**Modulo per la presentazione delle osservazioni per i piani/programmi/progetti sottoposti a procedimenti di valutazione ambientale di competenza statale**

ID: Codice procedura (ID\_VIP/ID\_MATTM):10844

Impianto per la produzione di energia elettrica da fonte eolica, costituito da 6 aerogeneratori della potenza complessiva di 37,2 MW, un sistema di accumulo da 25 MW e relative opere connesse in località "Rempillo" nel comune di Pitigliano (GR).

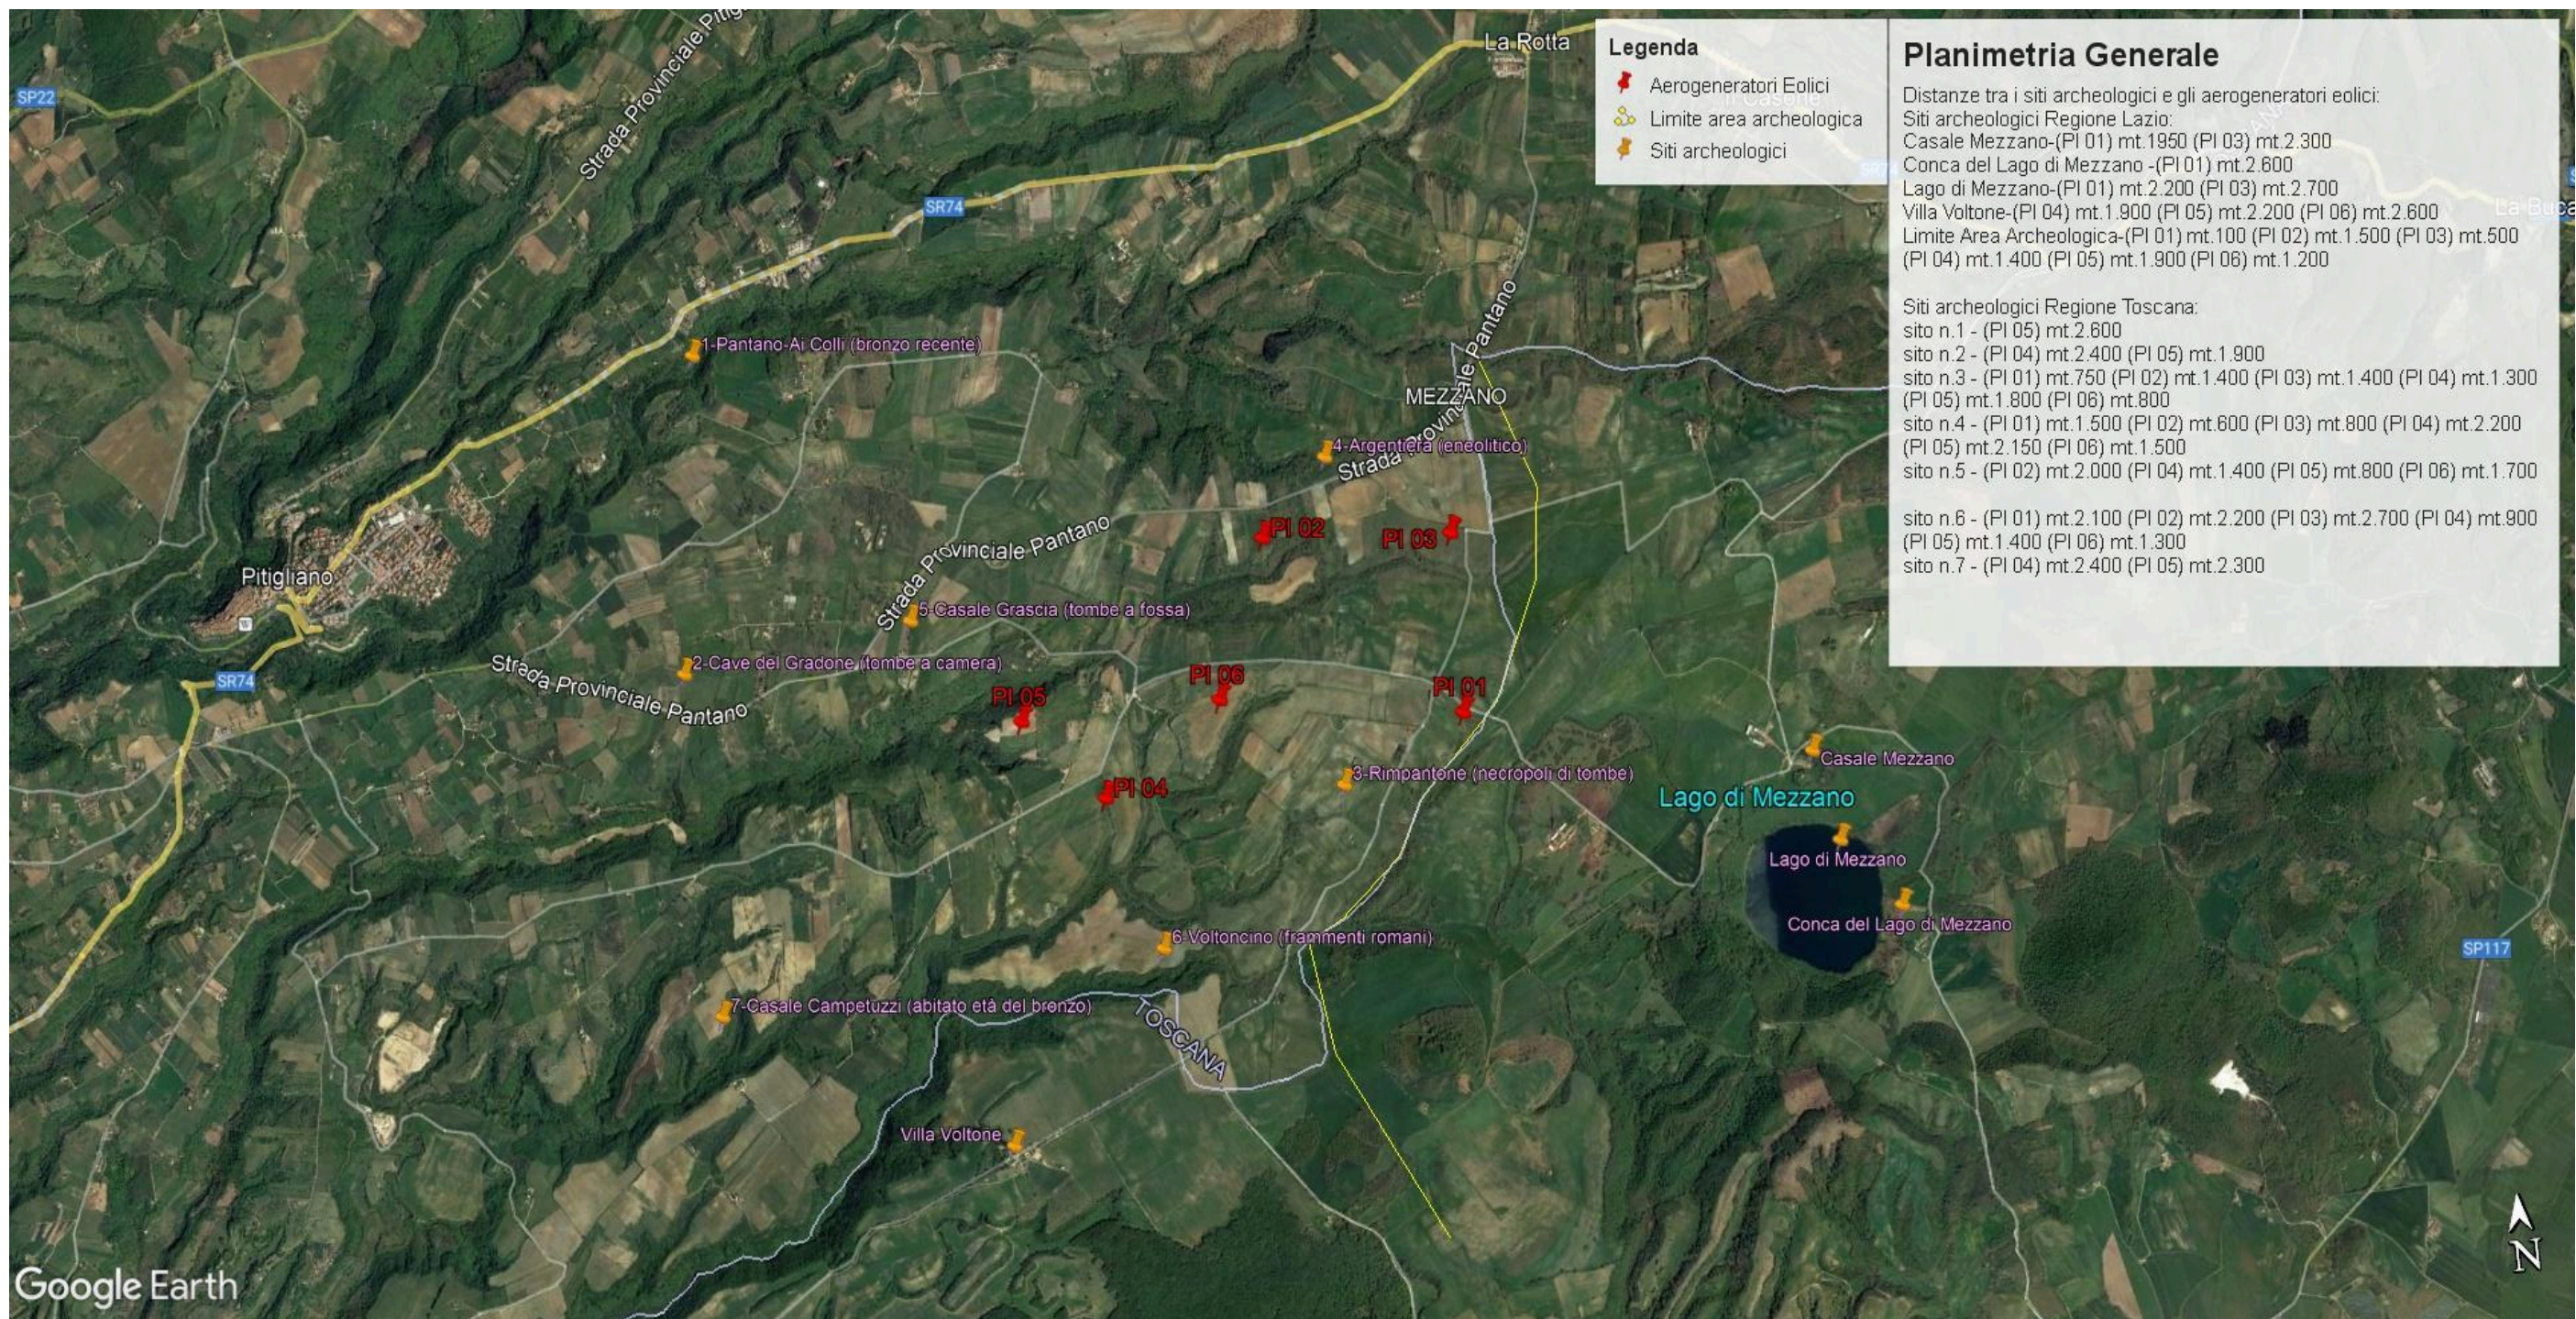
Inoltre, la zona in cui insisterebbe l’impianto eolico industriale Rempillo è compresa nelle fasce di rispetto di 3 km di diversi beni archeologici tutelati dalla parte II del Codice dei Beni Culturali (vedi Allegato, immagine n. 3). Inoltre le pale P04 e P05 ricadono all’interno di un’area archeologica che la Proponente vorrebbe cancellare per il semplice fatto che non è riportata nel documento regionale ma nel documento provinciale come meglio dettagliato nell’Osservazione n. 5. Alla luce di quanto documentato appare chiaro quindi che la collocazione dell’impianto non ha tenuto conto alcuno dei vincoli dell’area nella quale è stato progettato e l’inserimento dell’impianto eolico nel paesaggio e sul territorio non è corretto (Allegato IV delle Linee guida nazionali di cui al D.M dello Sviluppo economico del 10.09.2010).

- h) Le zone di interesse archeologico evidenziate nell'immagine n. 3 a cui si aggiungono anche l'importante abitato protostorico di Sorgenti della Nova e Ruderii del Castello altomedioevale che si trovano a circa 4 km dalle aree in cui è stato progettato l'impianto eolico industriale. Poco più lontano i resti del castello medioevale “Morroneccio”. Nell'area vasta le preziose necropoli eneolitiche (Poggi Alti) ed etrusche di Pitigliano, Sovana e Sorano.

**Immagine n. 4** Situazione di saturazione da impianti FER nella provincia di Viterbo. Non sono riportati gli impianti fotovoltaici e agrivoltaici che hanno inciso per buona parte nel cumulo di impianti FER per superare già nel 2023 gli obiettivi del PNIEC assegnati alla Regione Lazio per il 20230.

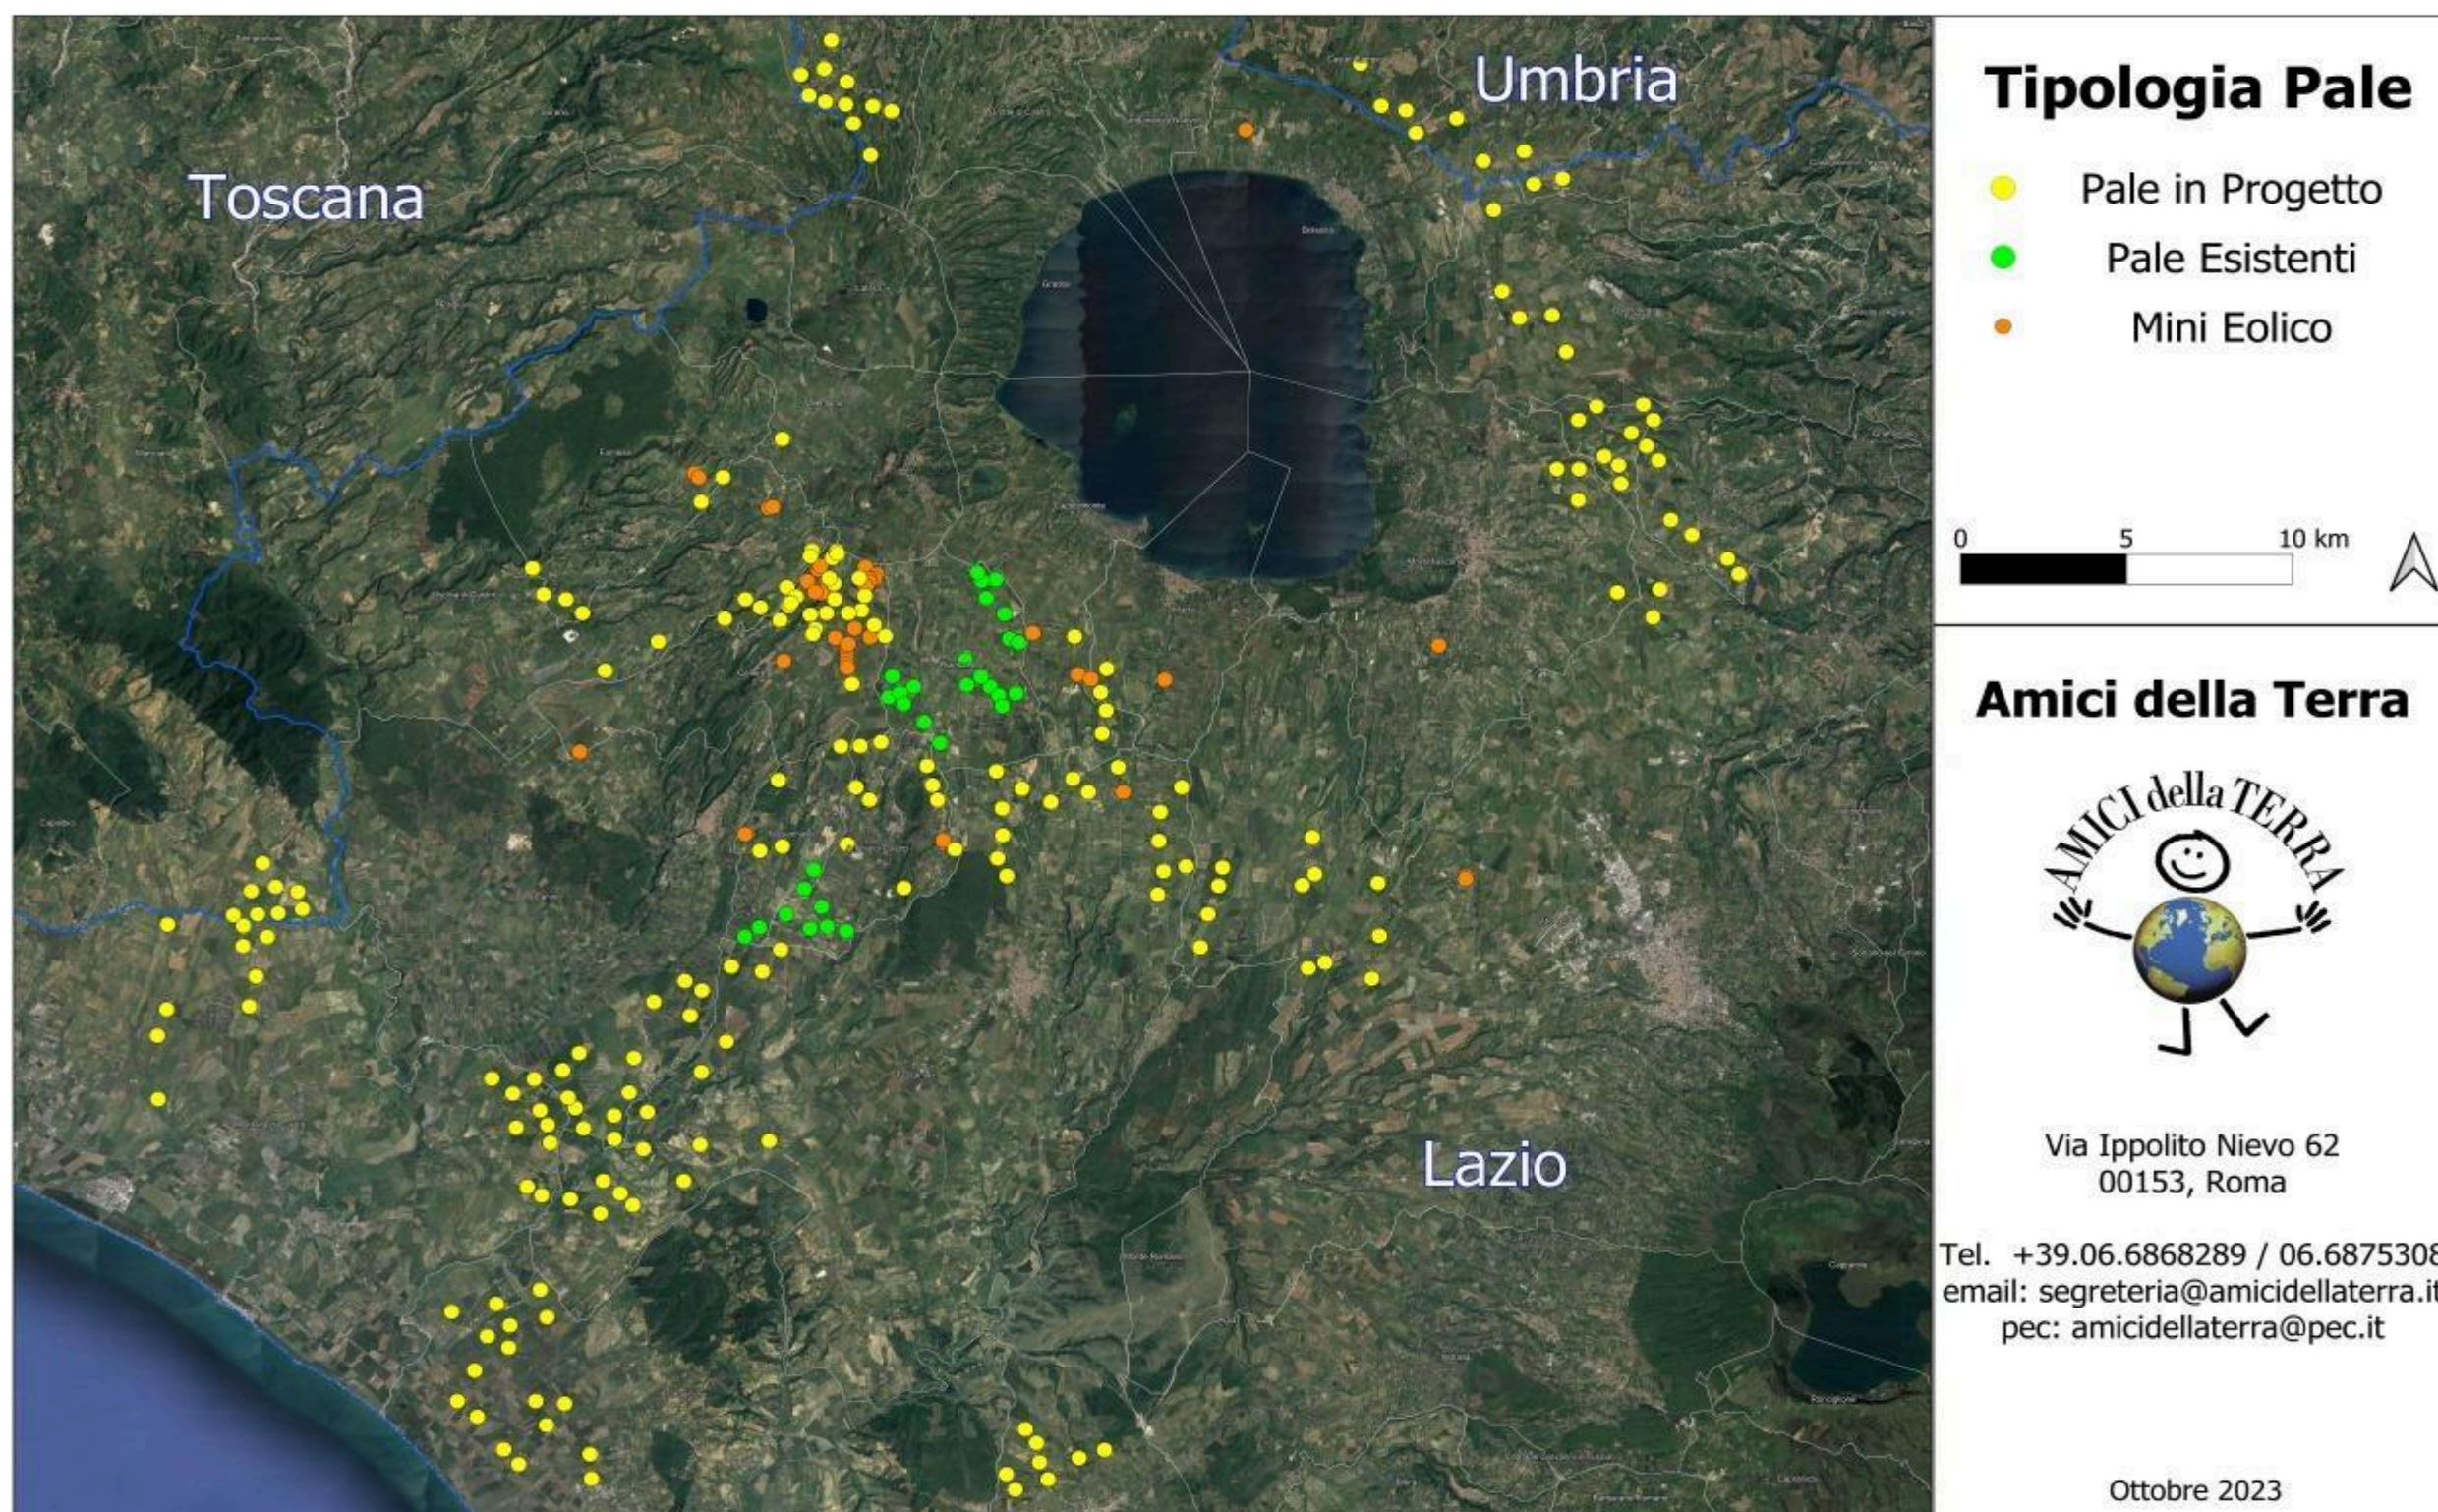
Quindi anche la Regione come Ente deputato dalla normativa nazionale a legiferare sulle aree idonee e non idonee si è espressa riguardo al fatto che abbia assolto ai doveri e alle quote stabilite dal PNIEC e in ambito regionale la provincia di Viterbo è stata quella con il più alto tasso di impianti FER tra tutte e quindi ormai satura ed il cumulo degli impianti FER installati, autorizzati e in progetto rappresenta una elevata criticità per la sostenibilità ambientale di ulteriori eventuali iniziative. L'impianto eolico " Rempillo" pur essendo "esterno al confine provinciale e regionale ma nelle sue immediate vicinanze ( a soli 100 metri i primi due aerogeneratori) oltre ad impattare sul territorio e sulle economie di tre Comuni del Lazio ( Farnese, Valentano e Latera) si trova nelle fasce di rispetto dei Beni di notevole interesse pubblico come si è evidenziate nelle Osservazioni nn. 1 e 2 e crea anche degli impatti negativi anche sui beni naturalistici come verrà dettagliato nell'Osservazione n. 4. Inoltre andrebbe a sommarsi al già enorme cumulo di impianti eolici e fotovoltaici e geotermici che già creano una elevata criticità ambientale nella provincia di Viterbo e interferiscono anche con il territorio toscano come si può vedere dalle immagini nn. 4 e 5 dell'Allegato n. 1.
